### SÉANCE PLÉNIÈRE DU 27/05/2016

La séance plénière de la Commission du Vieux Paris s'est réunie le 27 mai 2016 à l'Hôtel de Ville sous la présidence de M. Bernard Gaudillère, conseiller de Paris.

# I, PLACE DU CHÂTELET, 2-2B-2T, QUAI DE LA MÉGISSERIE ET 17, AVENUE VICTORIA (O1<sup>er</sup> arr.)

FAISABILITÉ
Rénovation du théâtre du Châtelet

Plan du rez-de-chaussée, états existant (à gauche) et projeté (à droite) (© Aleksandar Malovic architecte).

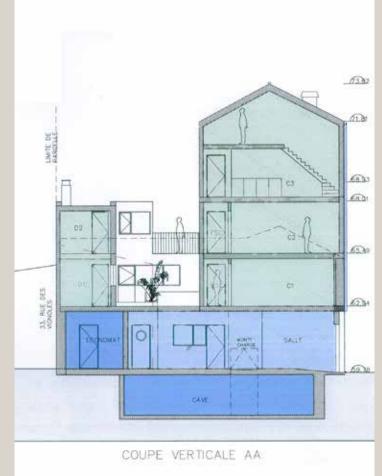
Les membres se prononcent à l'unanimité contre ce projet de surélévation. Plusieurs membres rappellent que les dérogations de la loi Duflot doivent se situer dans un contexte de mixité sociale qui n'est pas assuré dans cette opération qu'ils estiment avant tout spéculative. Par ailleurs, d'autres membres souhaitent mettre l'accent sur le danger que représente ce type de surélévation pour l'architecture faubourienne, caractérisée par des structures basses, et redisent la volonté de la Commission d'être garante de cet héritage de l'histoire parisienne et de l'aspect pittoresque de ce paysage. Un membre met en avant le fait que la parcelle soit signalée et donc marquée d'un intérêt reconnu. Un autre précise que ce signalement n'a aucune valeur juridique même s'il y a lieu de le prendre en considération. Quelqu'un observe que, si la parcelle n'est pas protégée, elle est néanmoins bordée par un filet vert pointillé qui doit limiter les hauteurs de construction. Enfin, un membre souligne la configuration

très particulière de ce type de bâtiment d'angle qui n'a jamais été surélevé et qui se présente dans son état d'origine. Il regrette la faible qualité du projet présenté et le recours malheureux à l'isolation par l'extérieur.

La Commission du Vieux Paris, réunie le 27 mai 2016 à l'Hôtel de Ville de Paris, sous la présidence de M. Bernard Gaudillère, a examiné le projet de restructuration avec surélévation d'un immeuble faubourien édifié en 1867. La Commission, après avoir noté que cet immeuble est parvenu jusqu'à nous en conservant son volume d'origine, fait le constat que sa position d'angle et son échelle basse jouent un rôle important dans le paysage de la rue parmi les constructions alentour. Elle s'oppose vigoureusement pour cette raison à ce projet de surélévation qui irait à l'encontre de l'intégration harmonieuse de cette ancienne maison de faubourg dans le milieu urbain environnant. En outre, la Commission rappelle que les suré-

lévations de ce type sont soumises par le code de l'urbanisme à une condition stricte de mixité sociale, qui n'est évidemment pas remplie dans le cadre d'une opération de promotion immobilière comme celle-ci.

Plan du premier étage, état existant (en haut) et esquisse du nouveau projet (en bas) (© G.S.M. Architecture).

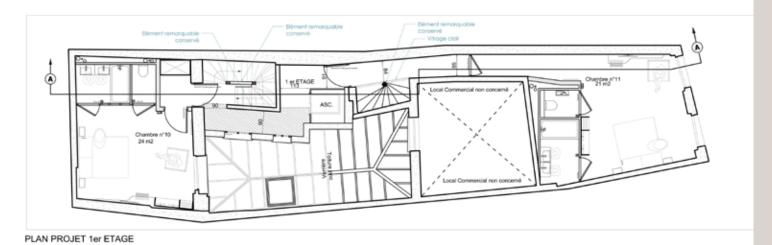
Les membres conviennent de l'évolution satisfaisante de la nouvelle proposition qui conserve finalement l'escalier et décident de ne pas s'y opposer même s'ils estiment que la solution envisagée n'est pas idéale.

La Commission du Vieux Paris, réunie le 27 mai 2016 à l'Hôtel de Ville de Paris, sous la présidence de M. Bernard Gaudillère, a examiné à nouveau en faisabilité le projet de démolition d'un escalier ancien dans le cadre de la restructuration d'un hôtel de tourisme.

La Commission constate que le nouveau projet présenté

prévoit maintenant la conservation partielle et le maintien à son emplacement d'origine de l'escalier à noyau spiralé. Elle lève donc le vœu pris le 22 avril dernier.

Vue projetée de la deuxième solution, depuis l'angle des rues Saint-Didier et Mesnil (© Cabinet Montauffier, Architectes et Urbanistes).

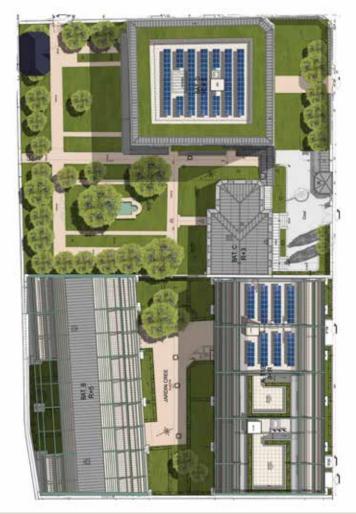
Les membres décident à l'unanimité de maintenir leur opposition au projet. Plusieurs d'entre eux concèdent que les nouvelles propositions vont dans le sens d'une amélioration de l'intégration du bâtiment sur le site mais regrettent que le jardin actuel soit sacrifié et en partie dissimulé par la construction. Ils déplorent également la qualité minime du projet architectural qui défigurerait le paysage de la rue.

Gaudillère, a examiné à nouveau le projet de construction d'un nouvel immeuble sur le site des sœurs de la Charité. La Commission décide de maintenir son vœu, pris le 15 novembre 2013, malgré les deux nouvelles propositions qui lui sont présentées. Elle estime en effet que la volumétrie du projet, qui n'a pas été modifiée, ne tient pas compte de l'échelle de l'hôtel particulier qui lui est contigu. Elle constate en outre que ces nouvelles implantations aboutiraient en fait à porter une atteinte fatale au jardin existant, par ailleurs protégé au P.L.U.
